Bilag 8

Notat om henvendelser modtaget i høringsperioden og forvaltningernes bemærkninger

19. januar 2021

Sagsnummer
2021-0014339

Figur 1 høringsområde

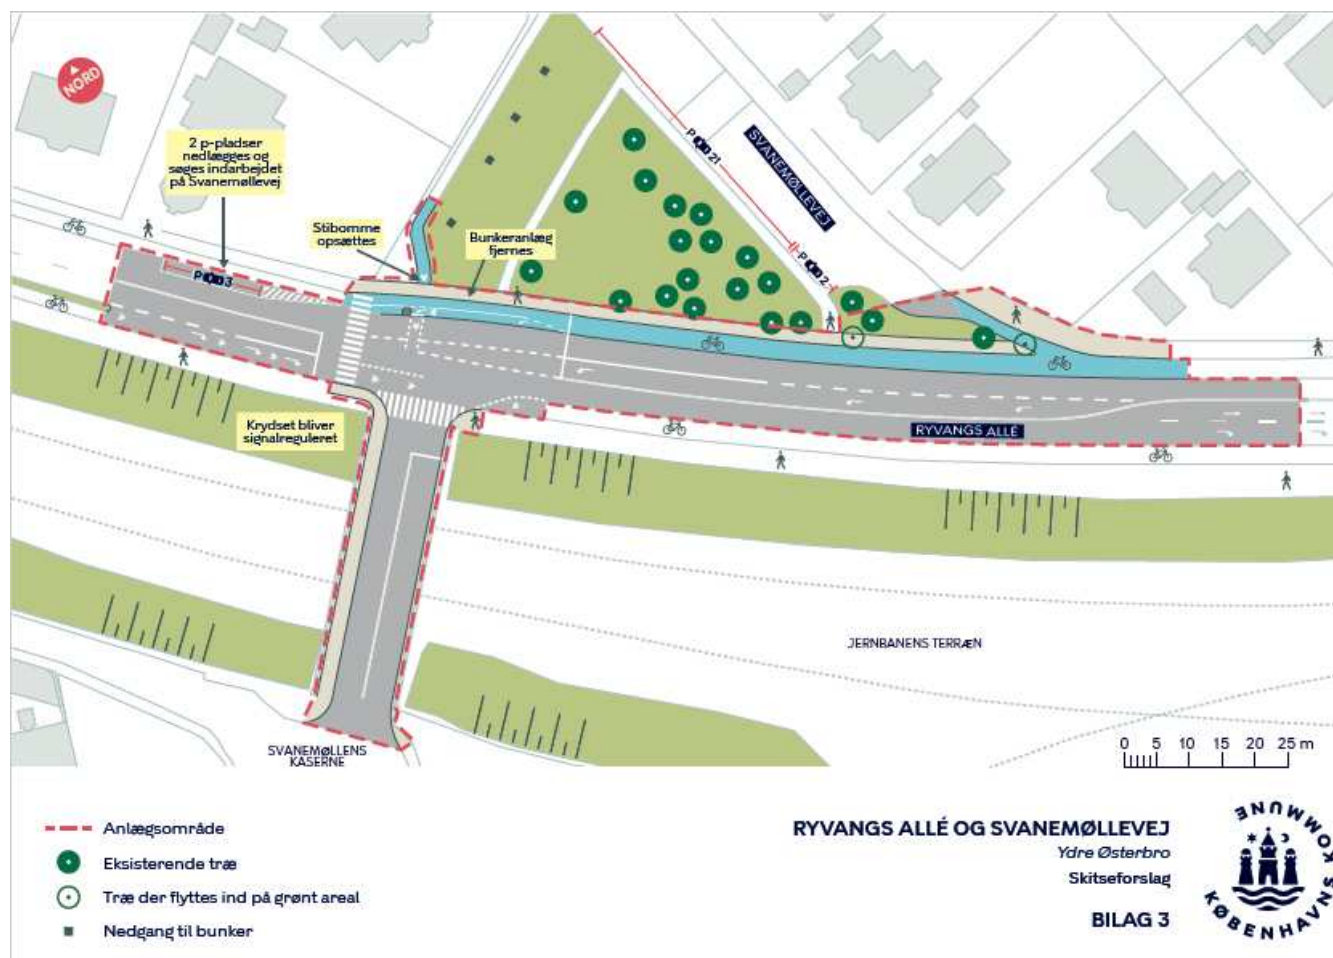
I henhold til notatorienteringen af Teknik- og Miljøudvalget og Økonomiudvalget om bekendtgørelse om Landsplandirektiv for anvendelse af Svanemøllens Kaserne af 20. november 2020 blev forslaget til aftalen med staten udsendt i en ikke-lovbestemt offentlig høring. Høringen blev publiceret på kommunens høringsportal Bliv Hørt og samtidigt sendt via digital post til borgerne og virksomheder i området mellem Ryvangs Allé, Strandvejen og Vangehusvej jf. figur 1.
